From: "5.1.2,e"
Sent: Mon, 1 Aug 2022 12:05:51 +0200
To: "5.1.2,e" <5.1.2,e@amsterdam.nl>
Cc: "5.1.2,e" <5.1.2,e@amsterdam.nl>; "5.1.2,e" <5.1.2,e@amsterdam.nl>
Subject: Re: ontwerp Catamaran

Onderwerp: ontwerp Catamaran

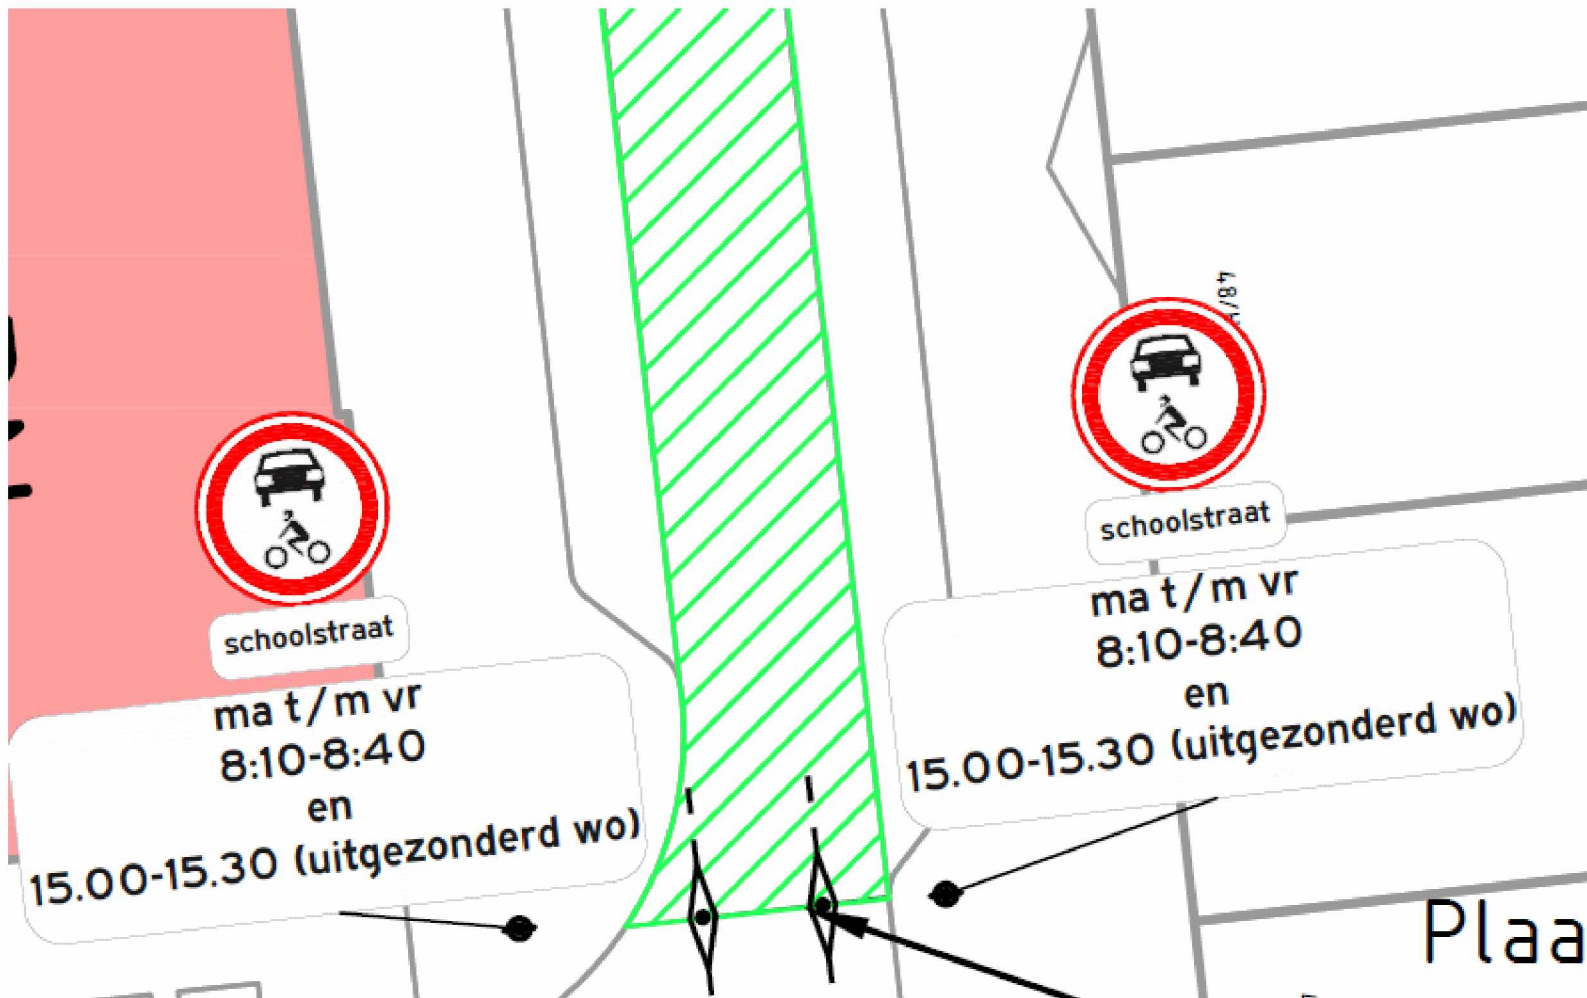
@5.1.2.e Zo hebben we het in andere schoolstraten gedaan in de stad. Zie hieronder.

Ik zie in het ontwerp voor de Catamaran dat iets mist. Ik zie de ochtendtijden van de afsluiting niet op het onderbord staan (8:00-8:30).

Ben een beetje aan het puzzelen gegaan wat er dan nu op moet komen maar misschien heb jij een idee. En klopt het dat de afsluiting op woensdag maar een kwartier is? Anders wordt het 12:15-12:45. Ik hoor het graag.

Werkdagen 8:00-8:30 en 14:30-15:00
en woensdag 12:15-12:45
Uitgezonderd schoolvakanties
